1.1	CONCEPTO TÉCNICO No. CT:	6225
1.2	SUBDIRECCIÓN:	TÉCNICA Y DE GESTIÓN
1.3	COORDINACIÓN:	INVESTIGACIÓN Y DESARROLLO
1.4	REFERENCIA CRUZADA RADICADO FOPAE:	2011ER6358
1.5	RESPUESTA OFICIAL No. RO:	47723

2.1	SOLICITANTE:	ARQ. ADRIANA LOPEZ MONCAYO CURADURÍA URBANA No.3
2.2	PROYECTO:	DELAY 170
2.3	LOCALIDAD:	11 SUBA
2.4	UPZ:	18 BRITALIA
2.5	BARRIO O SECTOR CATASTRAL:	BRITALIA
2.6	DIRECCIÓN:	CARRERA 54D # 169 – 60
2.7	CHIP:	AAA0117TOSK
2.8	AREA APROX. DEL LOTE	4.666 m²
2.9	FECHA DE EMISIÓN:	30 DE MAYO DE 2011
2.10	EJECUTOR DEL ESTUDIO:	JEOPROBE LTDA.

El presente concepto técnico corresponde a la **primera revisión** realizada por el Fondo de Prevención y Atención de Emergencias, del informe "Asesoría geotécnica y sismológica para la evaluación de la amenaza sísmica del proyecto Delay 170" elaborado por el Ing. Jorge Alberto Rodríguez. Este estudio fue radicado el 16 de Mayo de 2011 mediante oficio 2011ER6358 por la Arq. Adriana López Moncayo de la Curaduría Urbana No. 3 en cumplimiento a lo estipulado en el Decreto 193 de 2006.

Figura 1. Localización del Proyecto "DELAY 170"

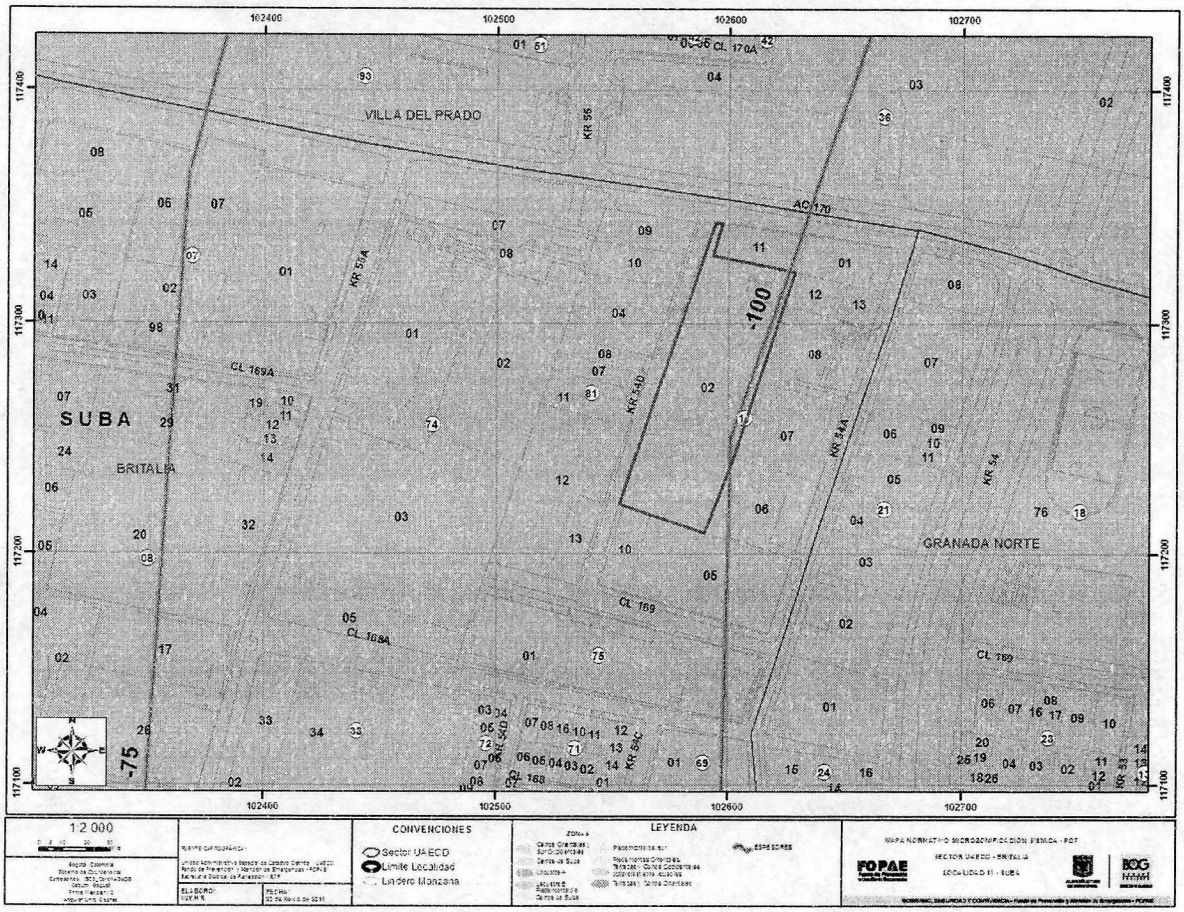
De acuerdo con el numeral 1.1 del informe, el proyecto se encuentra localizado en la Zona 3 – Lacustre A de la microzonificación sísmica de la ciudad, lo cual es consistente con la localización presentada en la Figura 1 del presente concepto.

El estudio CUMPLE con este requerimiento.

Figura 2. Espectro de diseño recomendado para el Proyecto Delay 170.

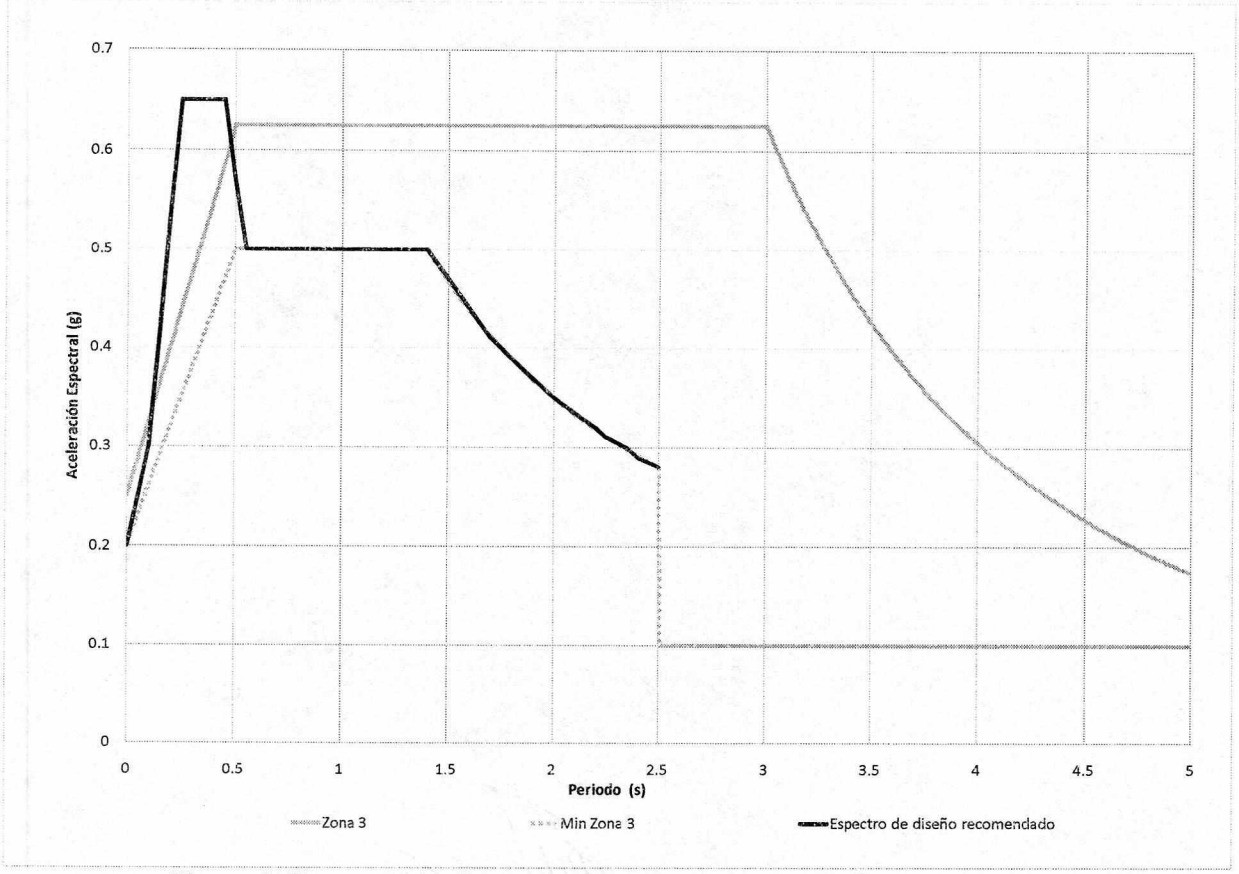
Con base en los resultados de la modelación el consultor recomienda utilizar como espectro de diseño el mostrado en la figura 28 y en la tabla 5 del informe, el cual se presenta en la Figura 2 del presente concepto.

El espectro propuesto inicia en 0.20 g, asciende a 0.65 g en 0.25 segundos; luego continua una meseta hasta un periodo de 0.40 segundos, finalmente desciende al espectro mínimo de la zona 3 en un periodo de 0.55 segundos y sigue a lo largo del mismo hasta un periodo de 2.5 segundos.

El estudio CUMPLE con este requerimiento.
